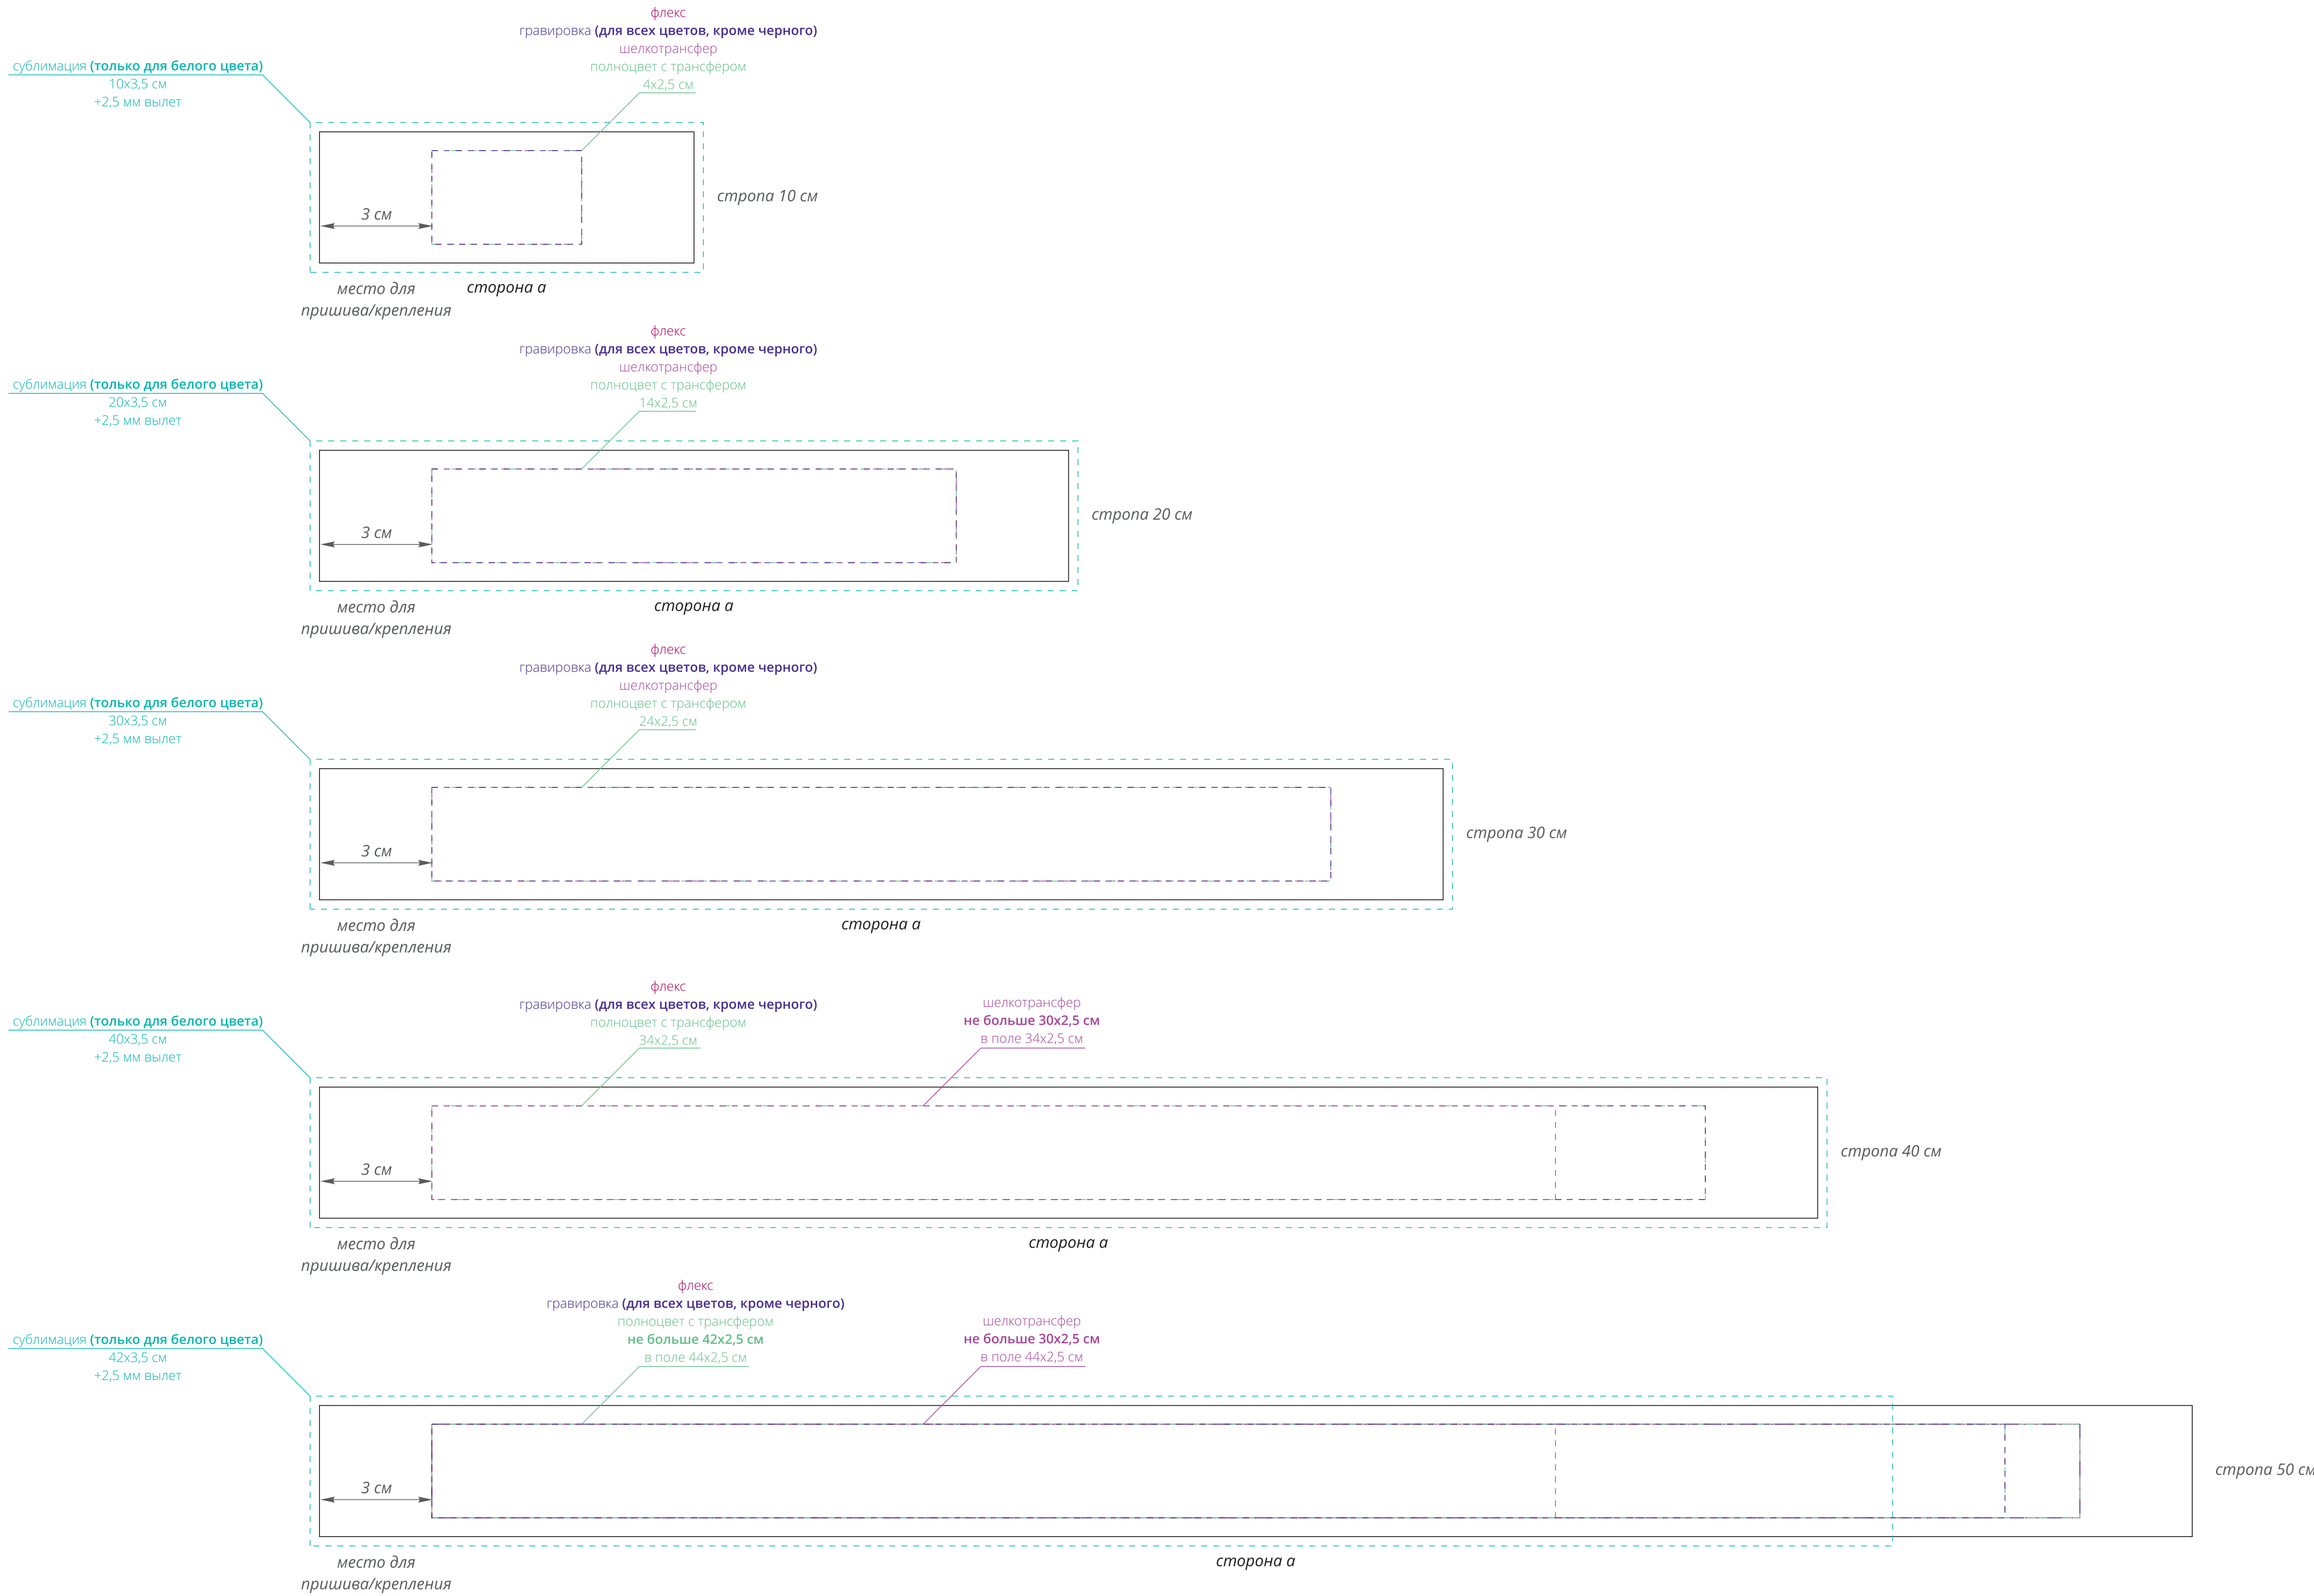
Допустимо смещение печати макета относительно центра на 2 мм.  
От верхнего/нижнего края ленты до значимых элементов должно быть не менее 0,5 см.

**Важно!**  
От края ленты (по короткой стороне) до значимых элементов нанесения должно быть 3 см (место для пришива/крепления ленты на изделие).  
Изменение отступов от края изделия возможно после согласования с производством, до постановки заказа в работу.  
Не рекомендуется делать нанесение в местах, где возможен быстрый износ ленты (места сгиба / плечо ручки на сумках и т.д.).  
Нельзя комбинировать разные виды нанесения на одной ленте.
